Deres ref.: 201911041-169

SANDAKERVEIEN 24 D MFL – INNSPILL VEDRØRENDE UTEAREAL VED BEGRENSET HØRING

Utearealene vest for Akerselva

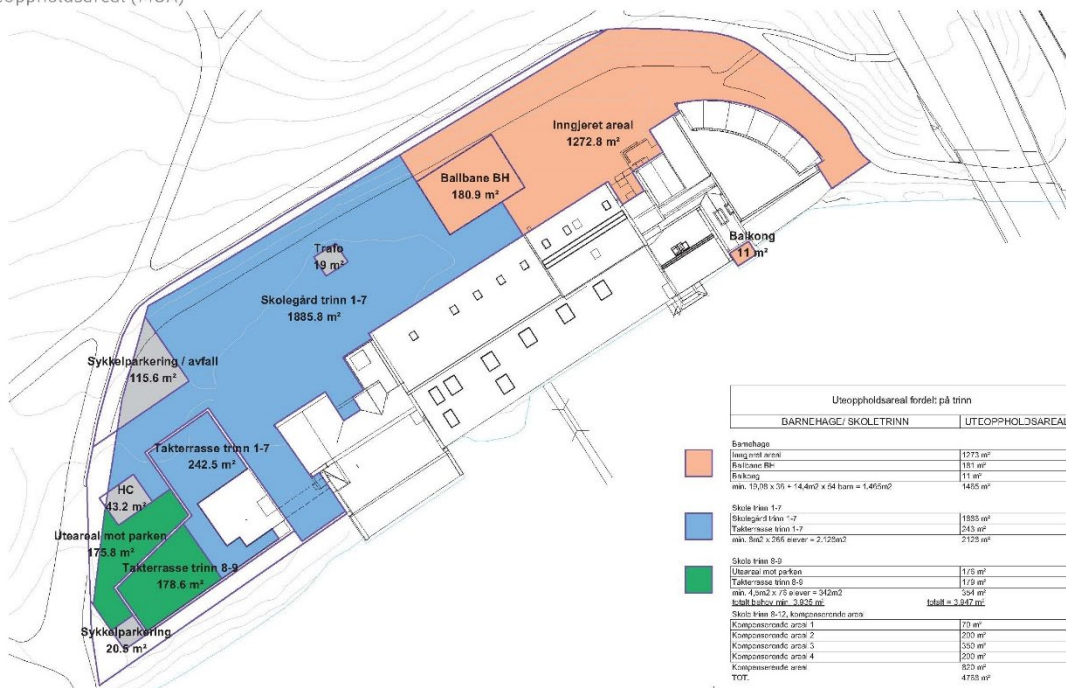
Som det fremgår av arealoppstillingen, beslaglegger barnehagen og 1.–7. klassetrinn 3 593 m² (hele 91 %) av det samlede utearealet på 3 947 m² vest for Akerselva, mens 8.–9. klassetrinn avspises med 354 m² (kun 9 %), jf. de grønne arealene helt i sørvest, og 10.–12. klassetrinn er helt uten utearealer.

At barnehagen og 1.–7. klassetrinn ikke legger beslag på alt uteareal i arealoppstillingen på forrige side, skyldes utelukkende at forslagsstiller har inkludert arealer i arealoppstillingen som ikke bør være utearealer for Den tysk-norske skolens barnehagebarn og elever.

Siden det vil være nødvendig å gjerde inn Den tysk-norske skolens barnehage på permanent basis, og barnehagens gjerde mot turveien ikke vil kunne plasseres slik som vist på illustrasjonen på s. 2 i dette brevet, dvs. 2 m fra turveien, men vil måtte plasseres ca. 4 m fra turveien for at gjerdet og barnas lek ikke skal ødelegge vegetasjonsbeltet, vil tilgjengelig uteareal for barnehagen bli mindre enn angitt på illustrasjonen.

For å kompensere for den reduksjonen i uteareal som følger av å utvide bredden på friområdet langs turveien fra 2 m til 4 m, og å øke bredden på de to hensynssonene langs Akerselva, vil barnehagen og 1.–7. klassetrinn måtte ta i bruk hele arealet på 354 m² som er avsatt til elevene på ungdomsskolen (8.–9. klassetrinn), dvs. de grønne arealene på illustrasjonen på s. 2 i dette brevet. Ja, mer enn det: også det hvite arealet på snaut 150 m² som viser plasseringen av nybyggets 3. etasje. Med andre ord:

For at utearealene vest for Akerselva skal bli tilstrekkelig store for barnehagen og 1.–7. klassetrinn, dvs. i alt 3 593 m², må eksisterende lagerbygg fjernes samtidig som det ikke oppføres noe nytt bygg i den sørvestre delen av planområdet. Ungdomsskolen og den videregående skolen (8.–12. trinn), med tilhørende utearealer for elevene, bør lokaliseres et annet sted.
